側壁護岸の設計が適切でなかったもの (1件 不当と認める国庫補助金 6,826,678 円)

東京都は、西多摩郡奥多摩町棚澤地内において、土砂災害警戒区域内にある道路、鉄道等を保全する砂防事業として、コンクリート工、ブロック積工等を実施している。

落石対策工の概念図

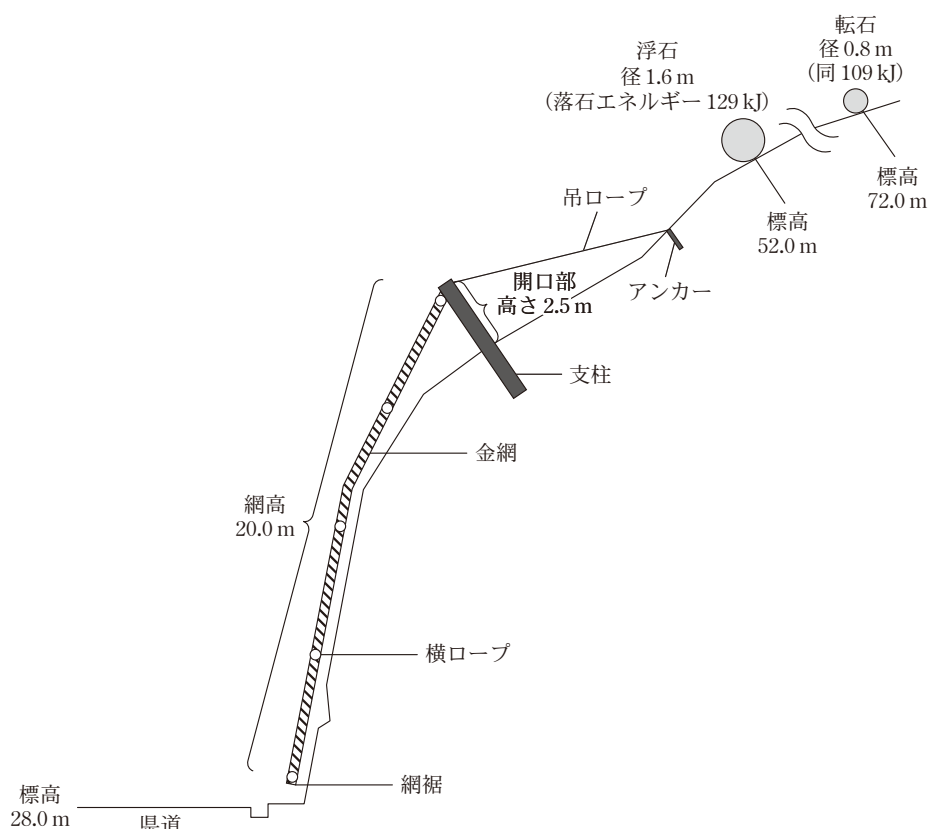
したがって、本件落石対策工(工事費相当額 21,635,542 円、交付対象事業費 19,309,145 円)は、設計が適切でなかったため、落石防護工と一体として行う必要がある落石予防工が行われていないことから、防護網が落石エネルギーを吸収できずに破壊され、道路等に被害が生ずるおそれがある状態となっていて、これに係る交付金相当額 9,654,572 円が不当と認められる。

このような事態が生じていたのは、同県において、本件工事の設計図書を作成する際に、落石防護工と落石予防工を一体として行うものとされている設計業務の成果品の確認が十分でなかったことなどによると認められる。

(参考図1)

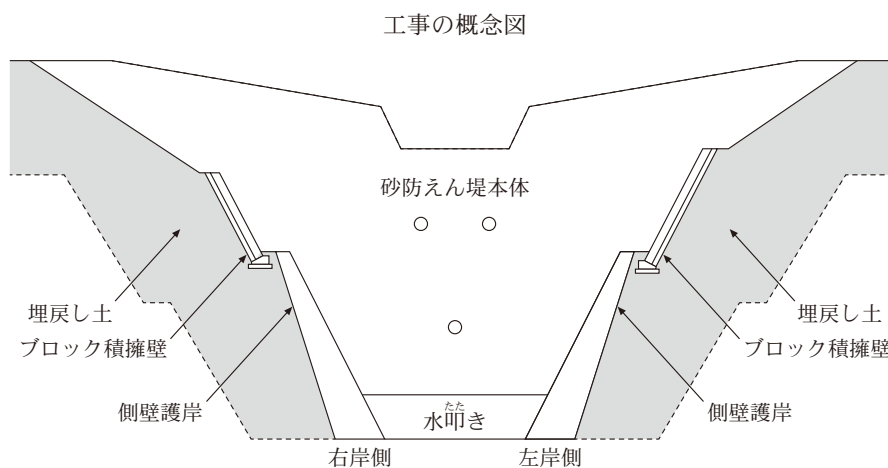
このうちコンクリート工は、砂防えん堤本体からの落下水、落下砂れきによる基礎地盤の洗掘及び下流の河床低下の防止のために、左岸側及び右岸側にそれぞれ側壁護岸(高さ 3.25m～7.0m、延長計

26.47m)等を、地山を掘削して土砂で埋め戻すなどして築造するものである。また、ブロック積工は、地山を掘削して土砂で埋め戻した後の法面を保護するために、左岸側及び右岸側の側壁護岸背面の上段にそれぞれブロック積擁壁(高さ 0.8m～4.99m、延長計 14.81m)を築造するものである(参考図 1 参照)。

(参考図2)

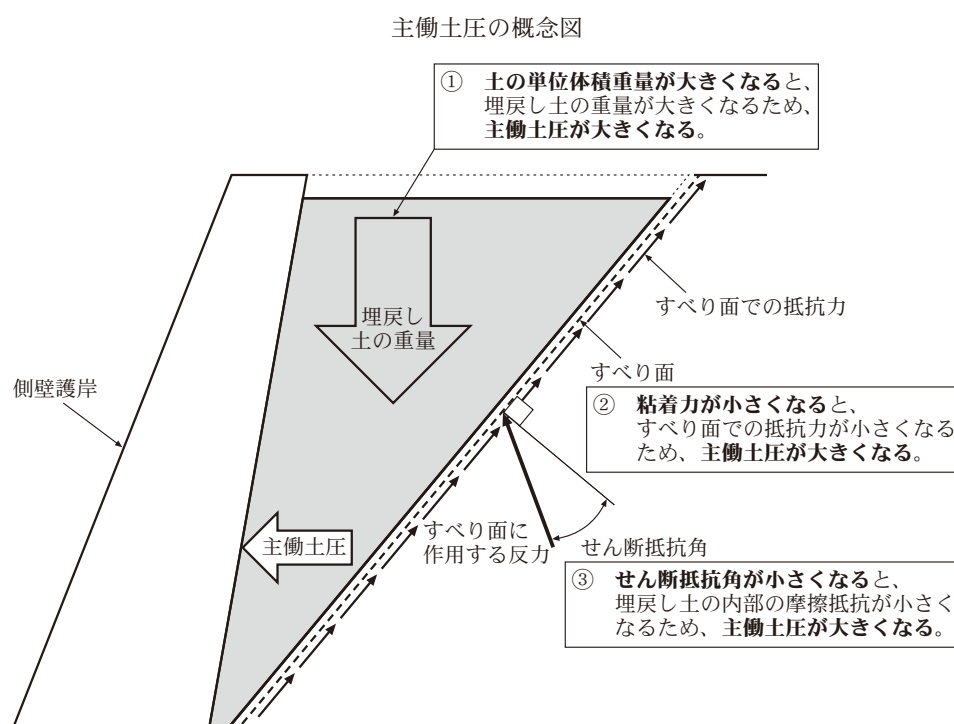
基準等によれば、側壁護岸は、側壁護岸が受け持つ土圧に対して安全な構造とするなどとされており、安全な構造であるかの照査に用いる土圧については、側壁護岸背面に生ずる土圧(以下「主働土圧」という。)を用いることなどとされている。主働土圧については、土の単位体積重量、粘着力、せん断抵抗角等の土の設計諸定数を設定して算定することとされており、土の単位体積重量が大きくなると、また、粘着力やせん断抵抗角が小さくなると、算定される主働土圧は大きくなる(参考図 2 参照)。そして、滑動及び転倒に対する側壁護岸の安定性の照査については、算定された主働土圧を用いるなどして行うこととされている。東京都は、側壁護岸の設計に当たって、側壁護岸及びブロック積擁壁を施工する際に使用する埋戻し土(以下「埋戻し土」という。)について、当初、セメント等で改良した改良土の購入を想定し、土の設計諸定数については、東京都が過去に使用した改良土の実績値等を参考に設定していた。そして、設定した土の設計諸定数を用いて主働土圧を算定するなどして滑動及び転倒に対する側壁護岸の安定性について照査したところ、安定計算上安全であるとし、これにより請負人に側壁護岸を施工させることにしていた。

しかし、請負人が東京都へ通知した土質試験結果の土の設計諸定数には、せん断抵抗角以外に土の単位体積重量や粘着力等も示されていた。そして、これらの数値を当初設計で想定されていた改良土の設計諸定数と比較すると、せん断抵抗角は大きくなっているものの、土の単位体積重量が大きくなり、粘着力が小さくなっていた。そのため、側壁護岸が受け持つ主働土圧は、当初設計よりも当該土質試験結果に基づく土の設計諸定数を用いて算定する方が大きくなる可能性があった。

(参考図3)

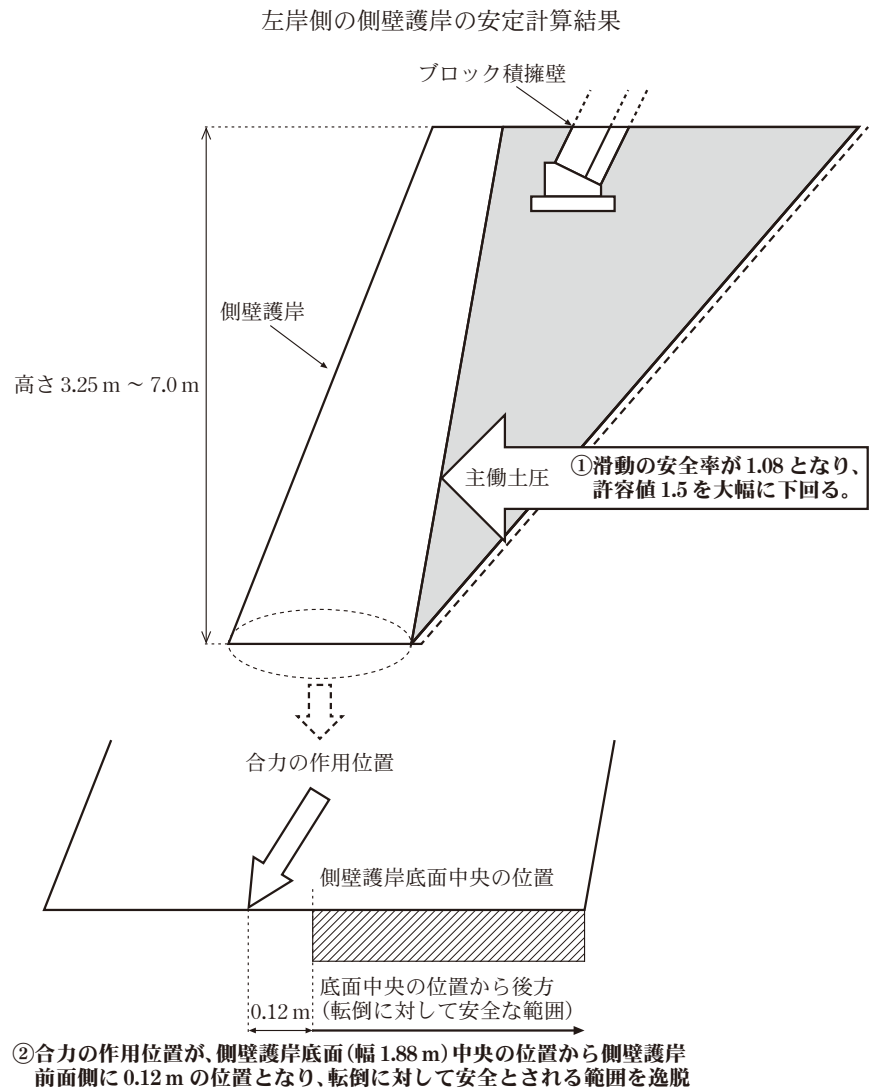
そこで、改めて、側壁護岸について、建設発生土の土質試験結果に基づく土の設計諸定数を用いて算定した主働土圧を用いるなどして滑動及び転倒に対する安定性について照査したところ、次のとおり、安定計算上安全とされる範囲に収まっていなかった(参考図 3 参照)。

- ① 滑動に対する安定については、左岸側及び右岸側の側壁護岸において、安全率が 1.08 及び 1.18 となり、許容値である 1.5 を大幅に下回っていた。

② 転倒に対する安定については、左岸側の側壁護岸において、側壁護岸に作用する主働土圧による水平荷重及び側壁護岸の自重等による鉛直荷重の合力の作用位置が、側壁護岸底面(幅1.88m)中央の位置から側壁護岸前面側に0.12mの位置となり、転倒に対して安全とされる範囲を逸脱していた。

したがって、側壁護岸等(工事費相当額 18,237,484 円、交付対象事業費同額)については、設計が適切でなかったため、所要の安全度が確保されていない状態となっており、これに係る交付金相当額 6,826,678 円が不当と認められる。

このような事態が生じていたのは、東京都において、改良土に代えて建設発生土を使用することとする設計変更を行うに当たり、土の設計諸定数の変更による主働土圧への影響に対する検討が十分でなかったことなどによると認められる。
